**Avis sur le projet de parc éolien  
De la société « Parc éolien le la Vève »  
sur le territoire de la commune de Chéry (18)**

**Autorisation environnementale**

N°MRAe 2024-4577

Avis de la MRAe Centre-Val de Loire n°2024-4577 en date du 5 avril 2024

Distances aux habitations (source : résumé non technique de l'étude d'impact, page 31)

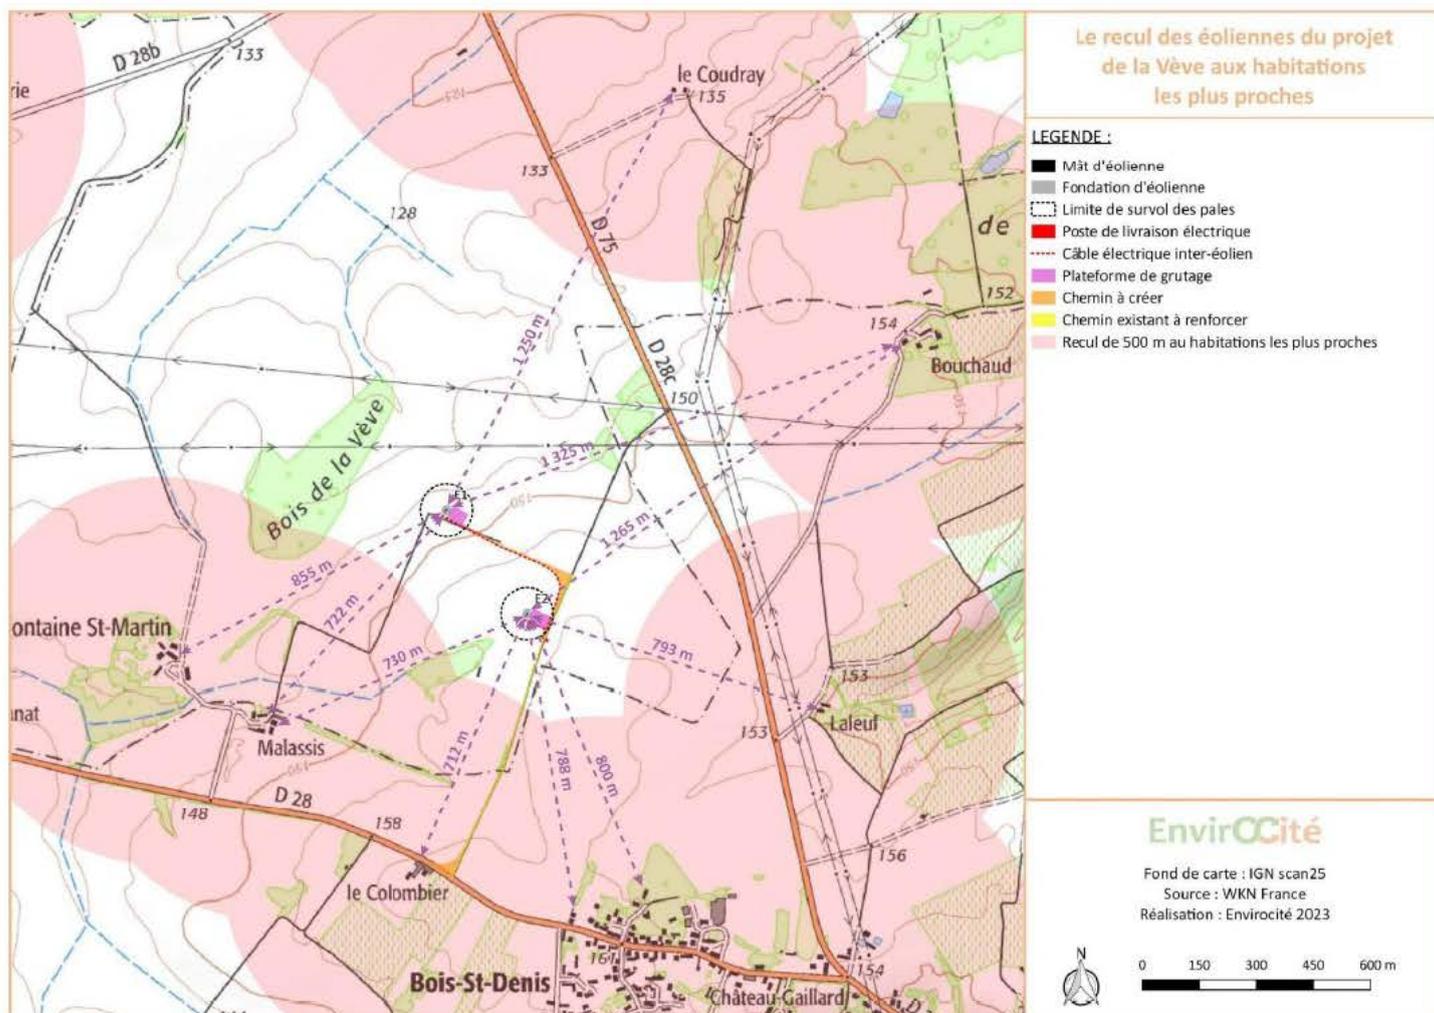
L'habitation la plus proche du projet est située au lieu-dit « le colombier » sur la commune de Reuilly à 712 m de l'implantation de l'éolienne E2.

*Contexte éolien et sensibilités associées (source : étude d'impact, page 275)*

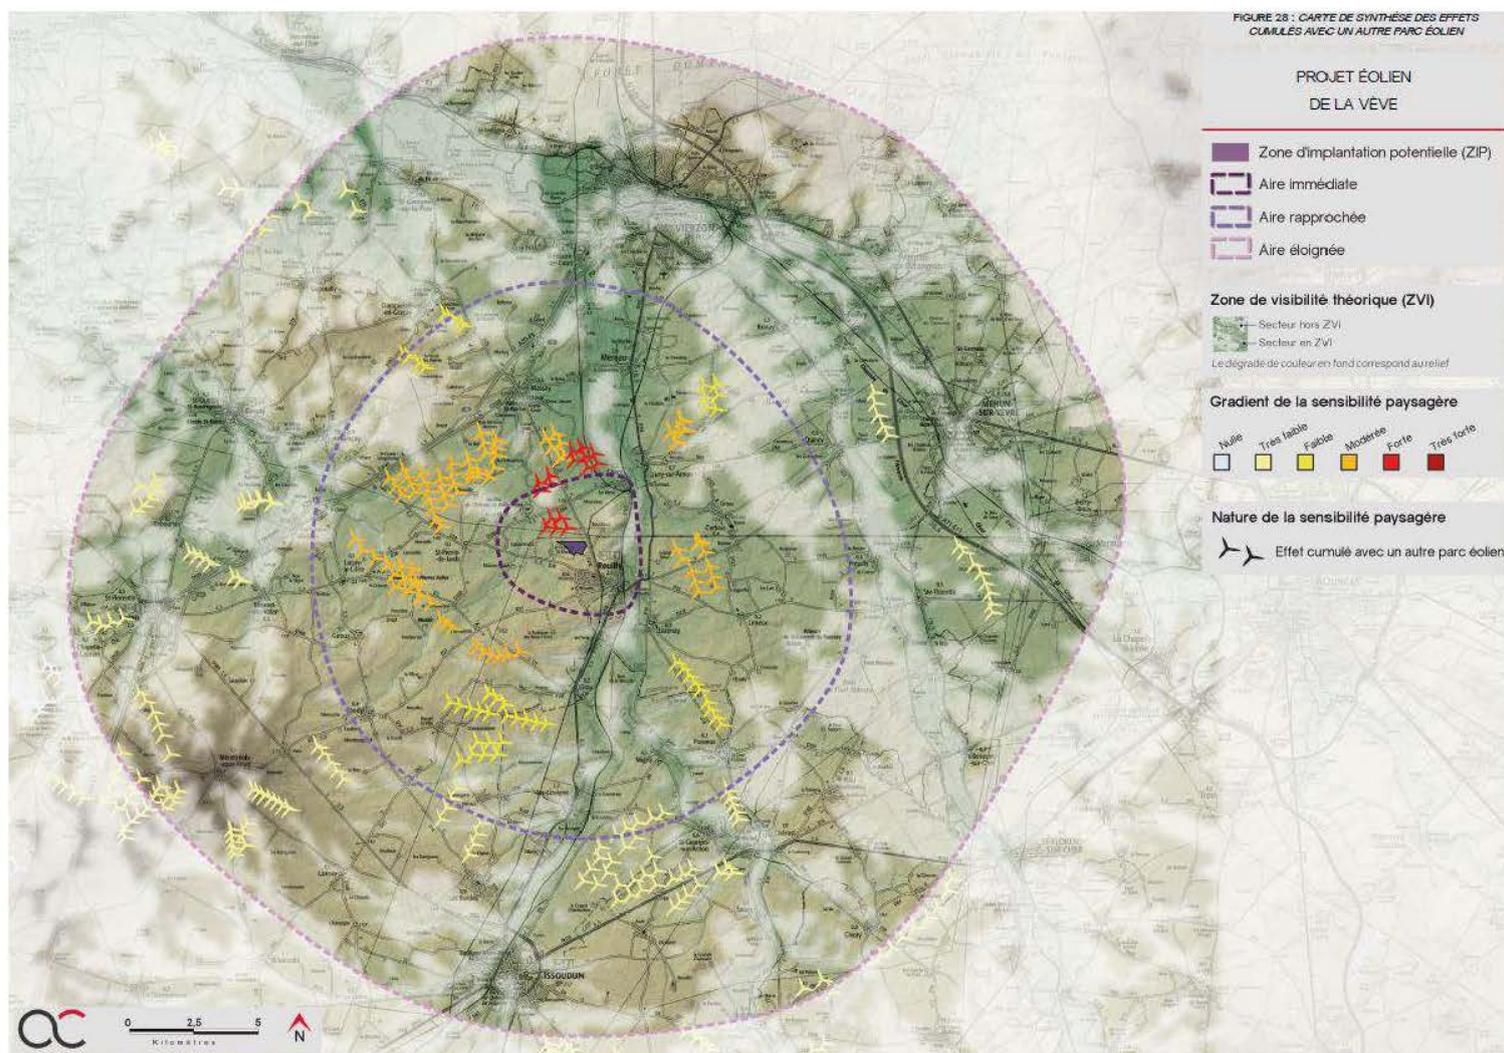
A proximité du présent projet, nous pouvons noter :

- le parc éolien de « Bornay 2 » localisé juste au nord de la zone du projet et composé de cinq éoliennes ;
- le projet de parc de Reuilly composé de quatre éoliennes.

Au vu de ce contexte, une attention particulière doit être apportée aux effets cumulés potentiels des projets et du parc le plus proche de « Bornay 2 ».
